国土交通大臣 太田 昭宏 様
九州地方整備局長 岩崎 泰彦 様
立野ダム工事事務所長 島本 卓三 様

立野ダムによらない自然と生活を守る会 代表 中島 康
ダムによらない治水・利水を考える県議の会 代表 平野みどり
連絡先 熊本市西区島崎4丁目5-13 中島康
電話 090-2505-3880 FAX 096-354-2966

立野ダム事業の放流孔の閉塞、堆砂に関する 公開質問状

スクリーン縦断面図

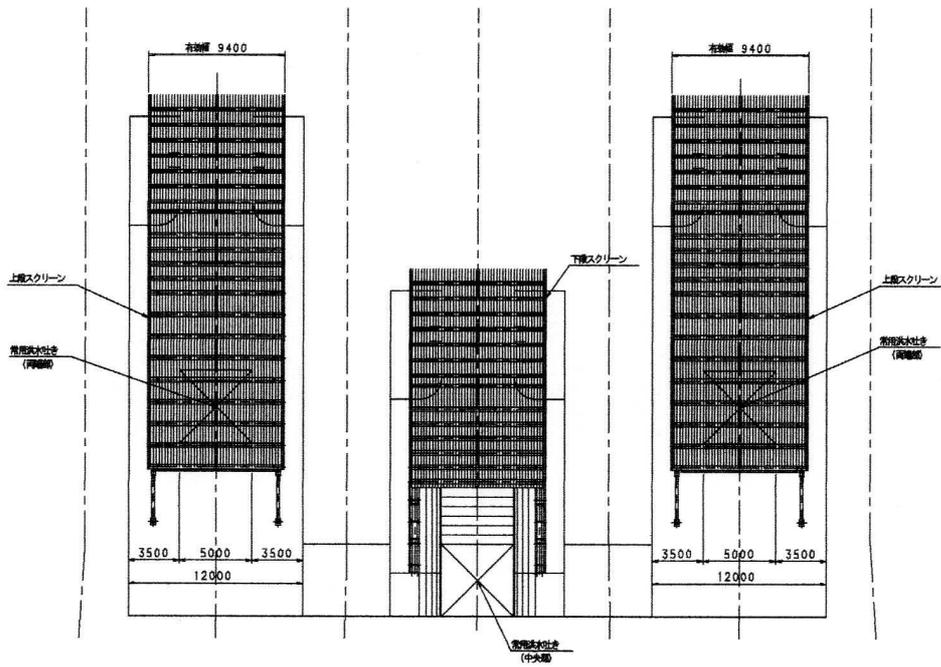
国土交通省は流木対策として、放流孔呑口部にスクリーンの設置を計画しています（詳細別紙）。しかし、スクリーンを設置すれば洪水時にスクリーンに流木等がはりつき、一辺が5mの3つの穴（放流孔）はたちまちふさがることが容易に想像できます。国土交通省は地元議員に対する現地説明で、「ダムの水位が上がれば流木は浮いて穴（放流孔）はふさがらない」などと説明していますが、流木の浮力よりも穴（放流孔）が流木を吸い込む力の方がはるかに大きいのは明らかです。

1. 放流孔呑口部のスクリーンや高さ5mのスリットダムが流木等でふさがらないという根拠
2. 洪水時には、流水とともにダム上流から流入した土砂は、貯水位の上昇とともに一時的にダム湖内に堆積するが、その後、貯水位の低下とともにダム湖内に一時的に堆積した土砂はダム下流へ流下するとする根拠
3. 転流工（仮排水路トンネル工事）に着工する前に、白川流域の市町村ごと、もしくは校区ごとに立野ダムに関する説明会を開催すること。説明会においては住民の質問や意見を十分に聞くこと。

スリットダム縦断面図

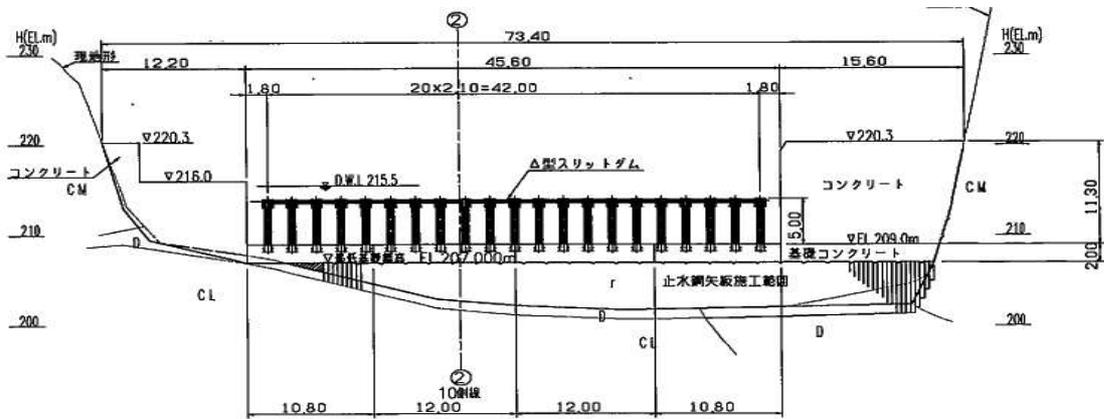
さらなる安全対策として、国土交通省は立野ダム建設予定地上流に、流木等を捕捉できる施設として高さ5mのスリットダムの設置を計画しています（詳細別紙）。しかし、ダム湖の水位が高さ5mのスリットダムを超えた時は、大量の流木がスリットダムを乗り越え、一辺が5mの放流孔呑口部のスクリーンに押し寄せることが容易に想像できます。
